Progetto per la realizzazione di un impianto eolico, denominato "Poggio alle Pancole", costituito da n. 7 aerogeneratori, per una potenza complessiva pari a 42 MW, e delle rispettive opere di connessione alla RTN, da realizzarsi nel Comune di Lajatico (PI).

Codice della procedura N. 7874 data di avvio 4-1-2022.

OSSERVAZIONI – ALLEGATO 3

Estratto tavola 20V036_L_Visibilita_Lajatico_beni_A1_DEF.pdf

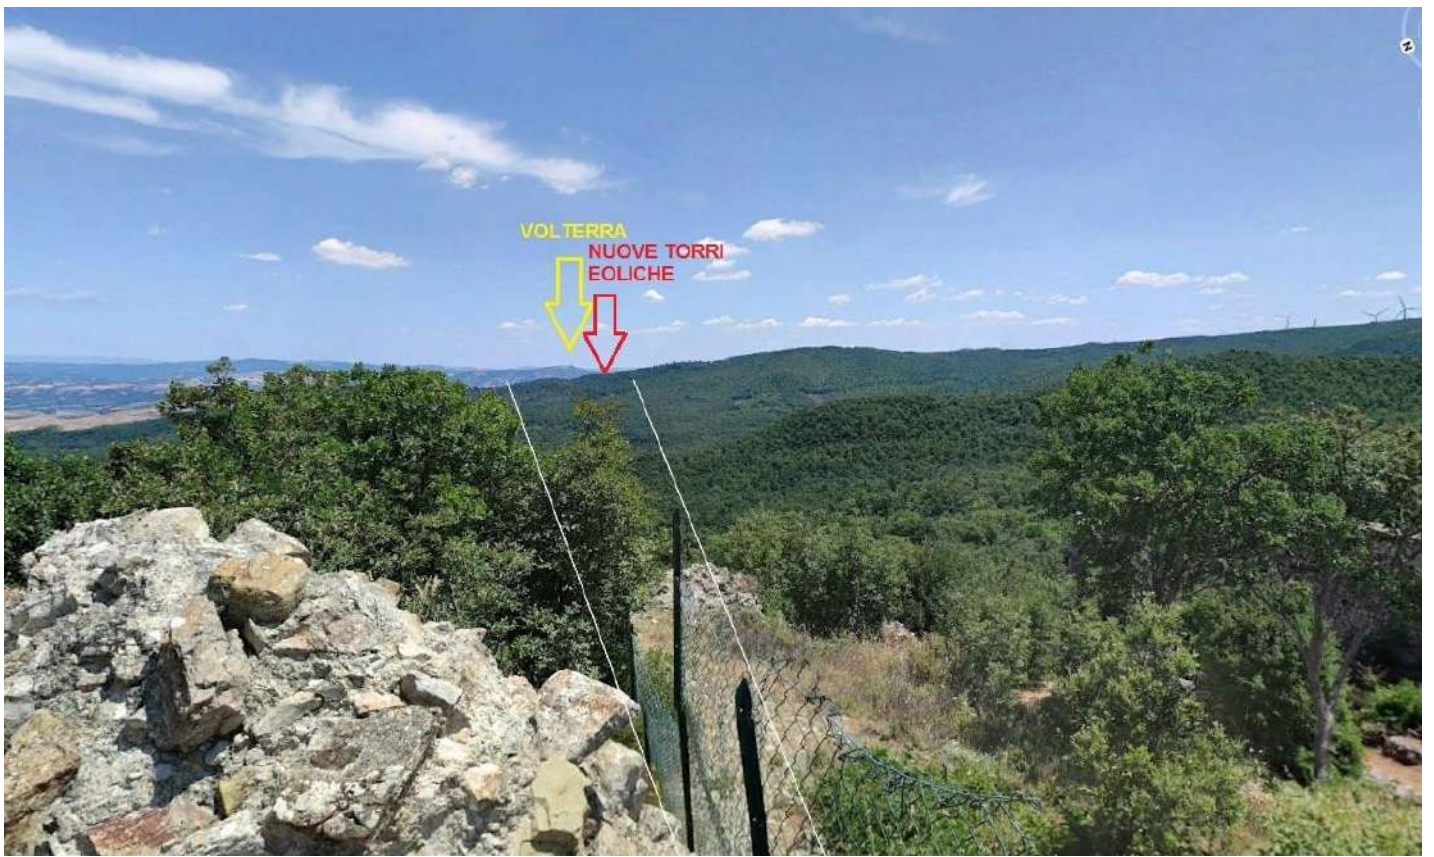
Il progetto del nuovo parco eolico invece è posto proprio lungo la direttrice Rocca di Pietracassia – Volterra, e le prime torri eoliche sono site ad una distanza molto ridotta dalla Rocca (meno di 2 chilometri). La realizzazione del Parco potrebbe perciò distruggere per sempre la più importante direttrice visiva storica che ancora possiamo apprezzare, con grave, insipiente e irreparabile danno al paesaggio, alla storia e alla cultura del territorio.

Vista dalla Rocca di Pietracassia verso Volterra – il nuovo parco eolico andrebbe ad impattare proprio sulla direttrice, e posto a meno di 2 chilometri, impedirebbe la vista di Volterra dalla Rocca; il parco eolico esistente, visibile sulla destra, è posto tra 4 e 6 chilometri, ed è èarzialemente nascosto da un colle più alto.

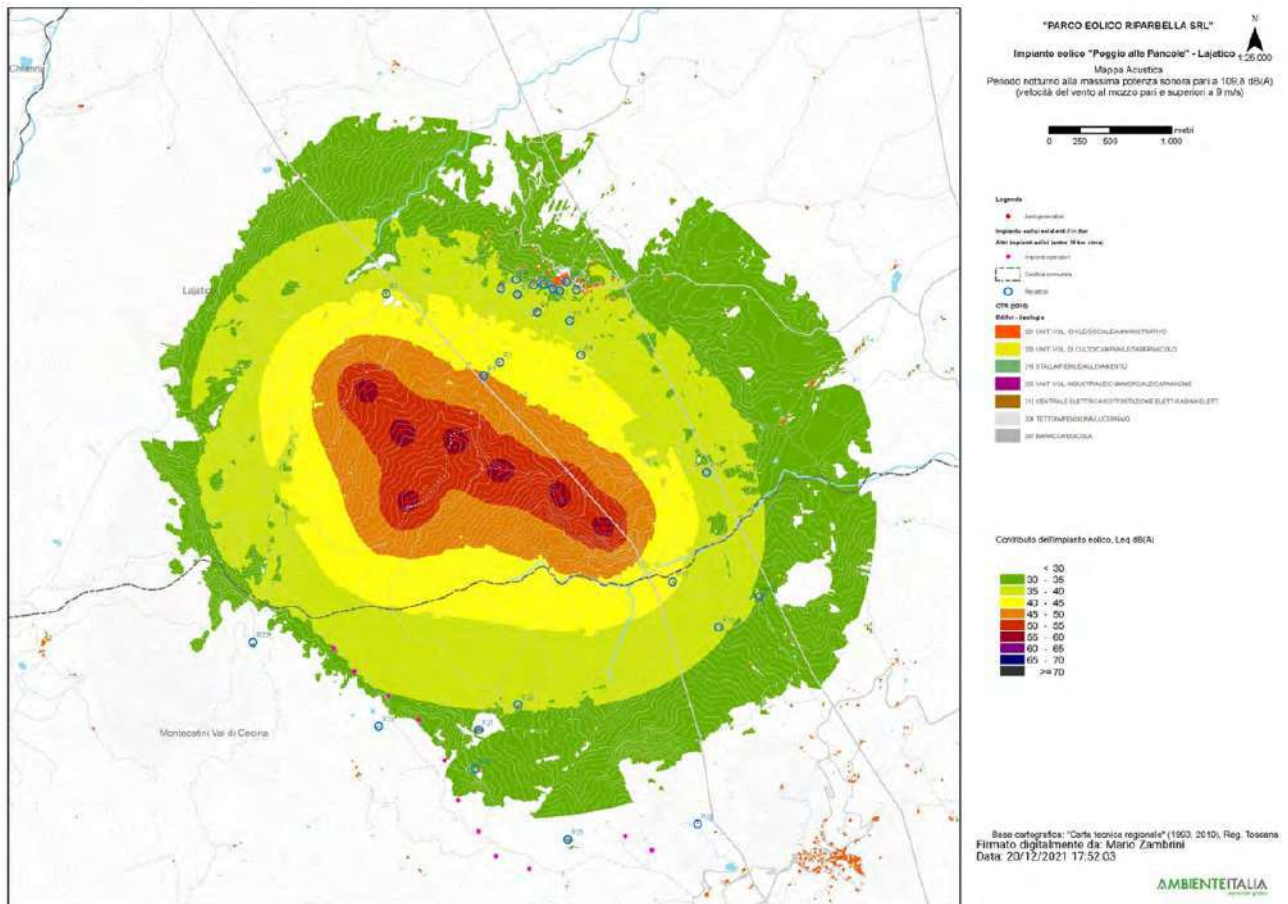
3. Nella valutazione del criterio differenziale a finestre chiuse si fa riferimento a un modello di facciata del fabbricato assolutamente non verosimile: il potere fonoisolante di un vetro 3 mm viene dichiarato 30 dB. Il potere fonoisolante di un vetro 3 mm, basta fare una veloce ricerca in letteratura, non supera i 25 dB e se ragioniamo di infisso nel suo complesso non siamo sopra i 20 dB. L'assunto della stanza 4 metri per 4 metri e volume 43 mc non è assolutamente cautelativo perché le camerette abitabili hanno superfici di calpestio inferiori ai 10 mq e volumi inferiori ai 30 mc. In ogni caso è pieno di stanze con superficie di calpestio inferiore ai 16 mq, basta una qualsiasi camera matrimoniale. La stima dell'indice dell'isolamento di facciata è quindi del tutto sovrastimata, quindi errata e porta a dichiarare che il livello di rumore ambientale a finestre chiuse è inferiore al limite di applicabilità sia di giorno che di notte. Ciò non è corretto e, in situazioni di bassa rumorosità residua come stimata/misurata dai tecnici, quando il differenziale si applica, SI SUPERA. Risulta evidente che senza l'assunto della valutazione errato dell'isolamento di facciata il criterio differenziale a finestre chiuse risulta superato.

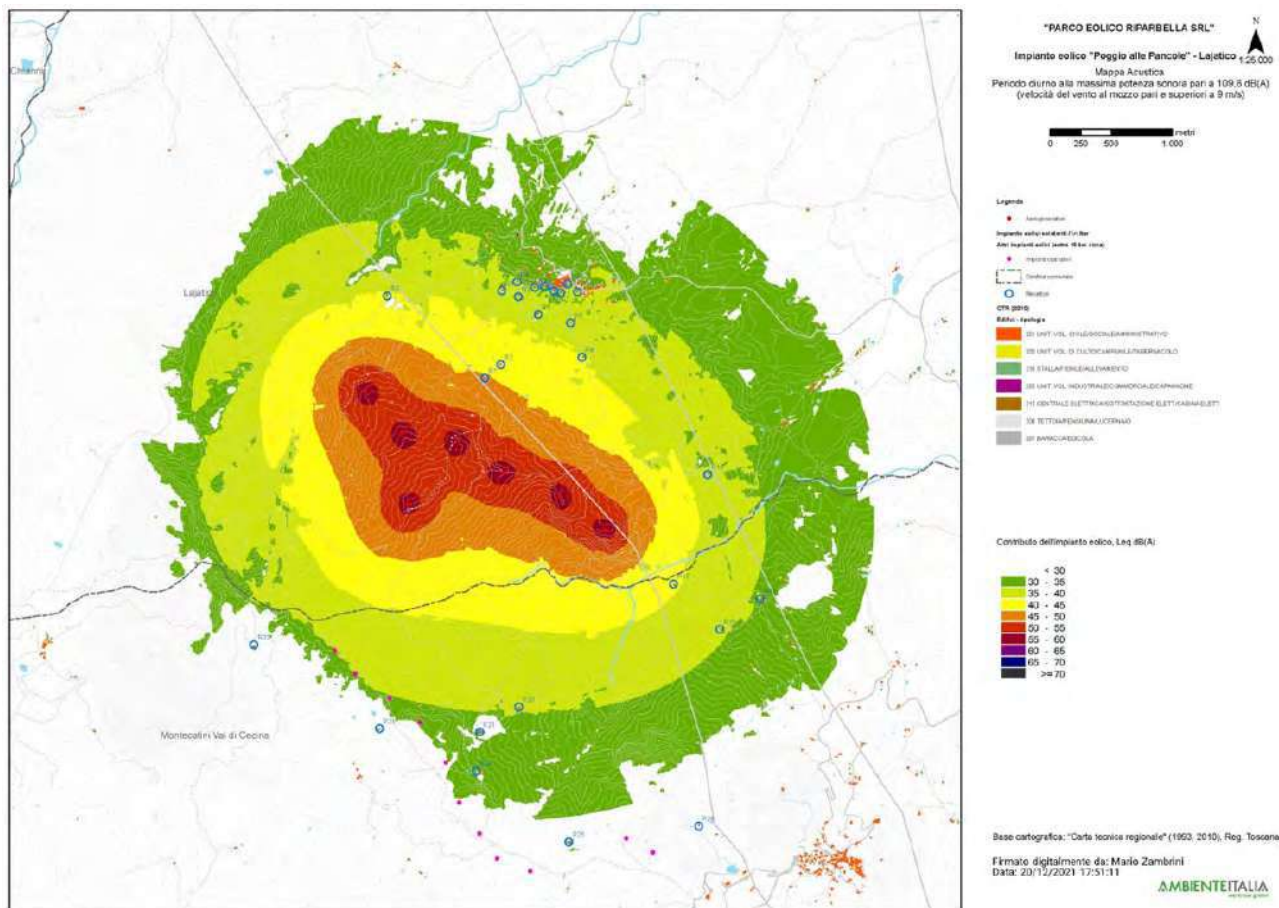
4. L'osservazione ancora più cogente riguarda l'assunto dell'abbattimento di una parete a finestre aperte pari a 10 dB. 10 dB di abbattimento, prova qualsiasi misura che si possa fare in qualsiasi situazione, può andare bene in caso di parete molto grande, di importante R_w e con finestra piccola, inferiore al 5% della superficie finestrata. Già una stanza normalissima di una cameretta con finestra 1,2x1,4, mediante misura a 1 m dalla facciata in esterno e una all'interno con fonometro a 1 m dalla finestra aperta e oltre 1 m dalle altre superfici riflettenti microfoni a 1,5 m di altezza non presenta abbattimento del rumore superiore a 6 dB, a meno di non avere all'interno un ambiente sovraccarico di arredi solo fonoassorbenti in una condizione assolutamente non realistica. Se poi ci spostiamo a una camera con una banale porta finestra da 1,2mx2,4m si perde un ulteriore dB di abbattimento e in situazioni, che esistono tranquillamente, di infissi ampi (tipo 1,8x2,4 o 2x2,4 o anche oltre) si arriva a situazioni in cui l'unico abbattimento che offre la parete è la riduzione di 3 dB dati dai coefficienti di riflessione di facciata. Coefficiente di riflessione di facciata che, oltretutto, qui non risulta valutato.

Se ne deduce che ipotizzando un abbattimento delle pareti inferiore a quello della valutazione e conforme alle stime riportate il criterio differenziale a finestre aperte si applica e SI SUPERA, sempre con riferimento ai bassi livelli di rumorosità registrati e che sono caratteristici della zona.

In corrispondenza dei dati fin qui esposti si può osservare dal grafico seguente, documento STUDIO D'IMPATTO AMBIENTALE SINTESI NON TECNICA, codice elaborato 20V036-L-Sintesi-non-tecnica-201221,

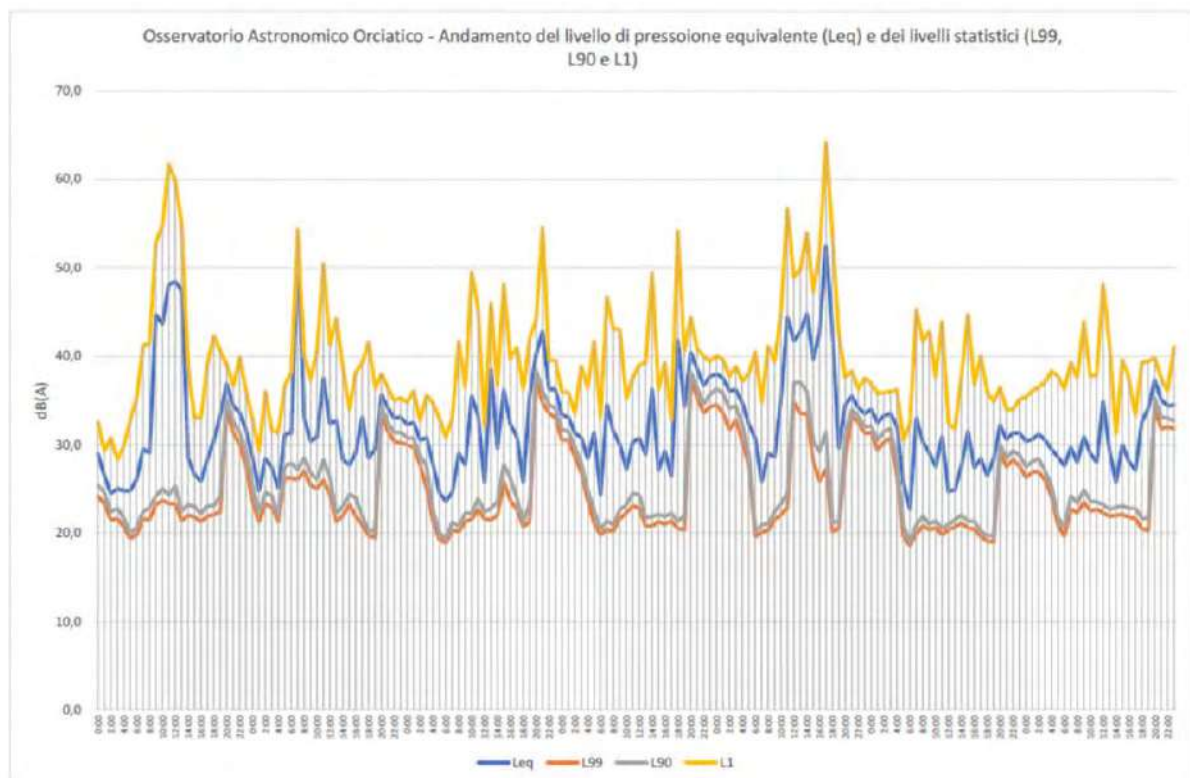
pagina 28 che in corrispondenza di livelli di pressione equivalente Leq intorno ai 45 dB(A), i livelli

di pressione istantanea L1 si aggirano intorno ai 63 e 65 dB(A) o comunque superiori a 50 dB(A) e questo per periodi di 4 e 9 ore, quindi per buona parte della giornata.
